令和6年6月4日 公告

夢洲域内アクセス通路等整備工事

図面の一部に記載誤りがありました。下記正誤表をご確認ください。

NO. 16付近

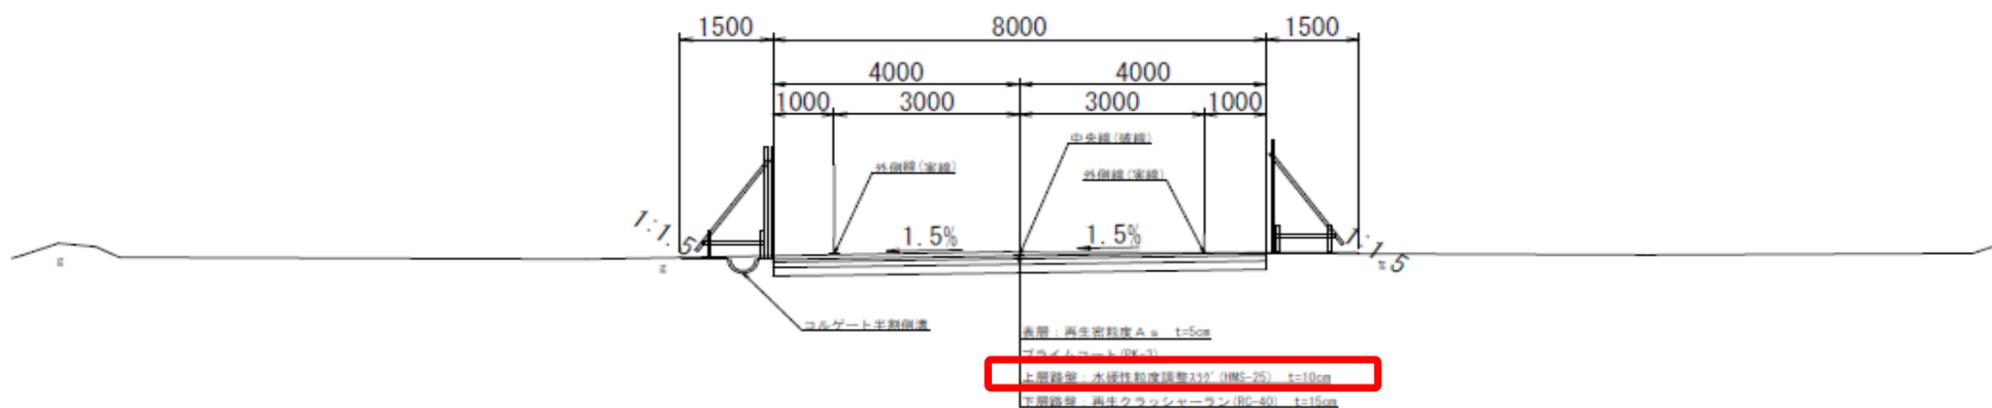
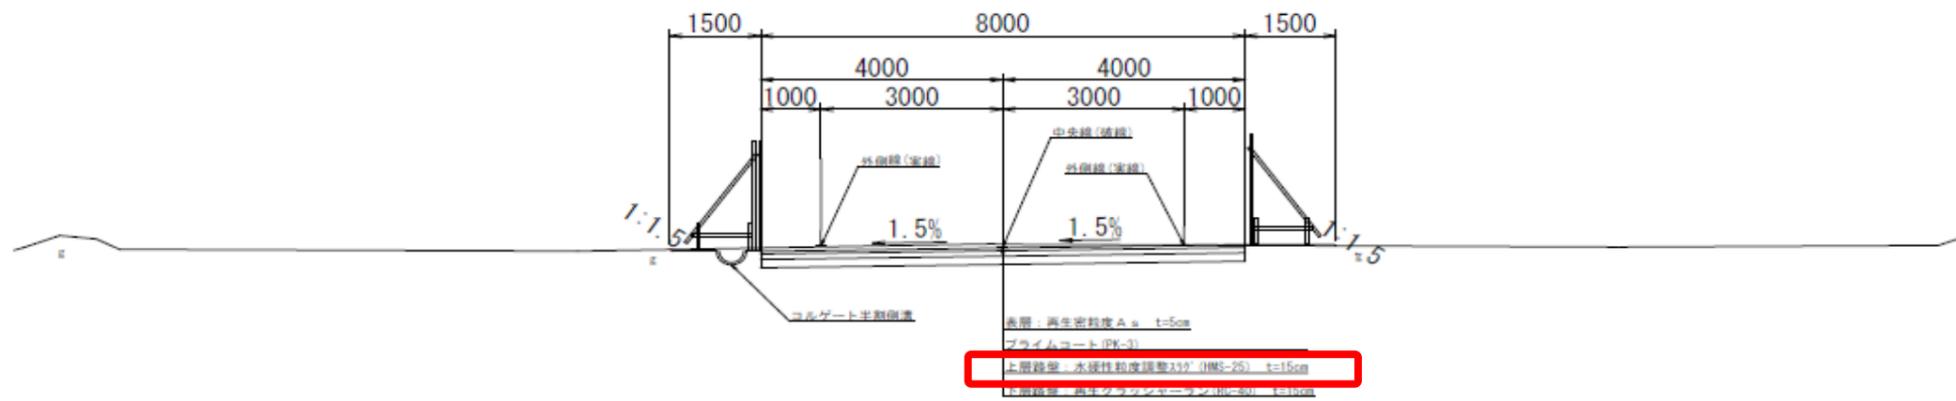
訂正箇所	誤	正
図面 アクセス通路道路標準横断図	標準横断図（一般図）NO.16付近： <u>上層路盤：t=10cm</u>	標準横断図（一般図）NO.16付近： <u>上層路盤：t=15cm</u>
